Oggetto: Ditta Laterlite – Stabilimento di Lentella (CH).

Autorizzazione AIA n. DPC 026/245 del 17/11/2020.

Riscontro alla nota regionale acquisita al Protocollo ARTA con n. 43367 del 15/09/2022.

L'Azienda comunica di aver realizzato l'impianto di fitodepurazione, rappresentato nella planimetria F_2508_D.1bis_Planimetria rete idrica_Rev.3, della quale si riporta di seguito il dettaglio dell'impianto.

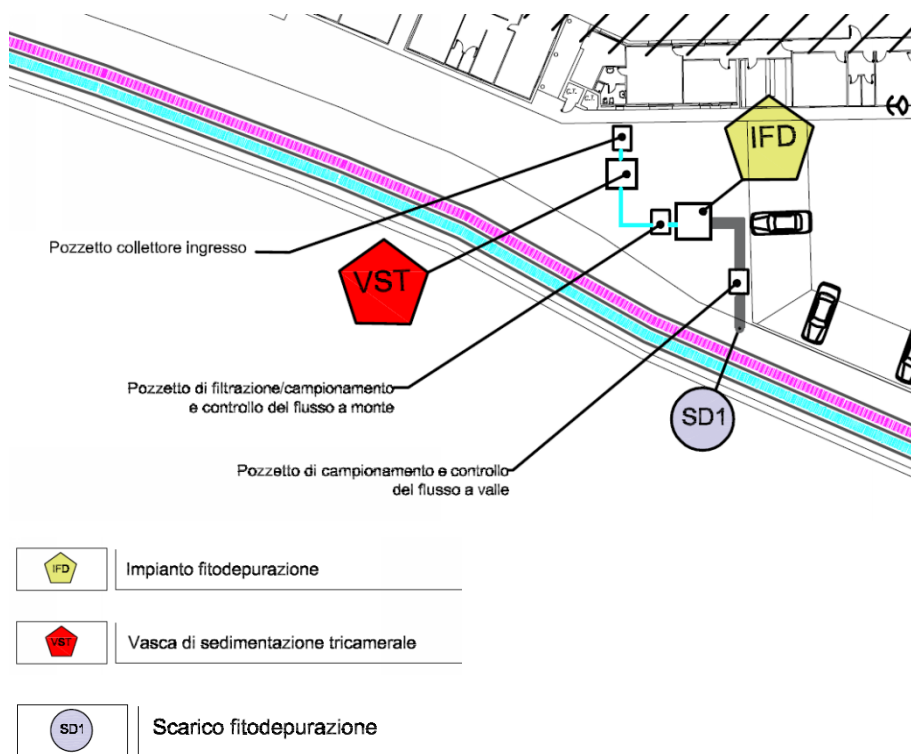
La fase di messa a regime inizierà a partire da domani 17 novembre 2021 e prevederà, così come suggerito dal costruttore in considerazione della tipologia di impianto basato su processi naturali che richiedono processi di adattamento e acclimatamento dei substrati, l'esecuzione mensile di analisi a monte e a valle del sistema di depurazione per la verifica del raggiungimento dell'efficienza dichiarata di abbattimento del carico organico.

Si prende atto della realizzazione dell'impianto di fitodepurazione e si chiede all'Azienda di produrre, nell'ambito del report annuale AIA, le risultanze delle analisi mensili effettuate a monte e a valle del sistema di fitodepurazione al fine di dimostrare il raggiungimento dell'efficienza di progetto dichiarata.
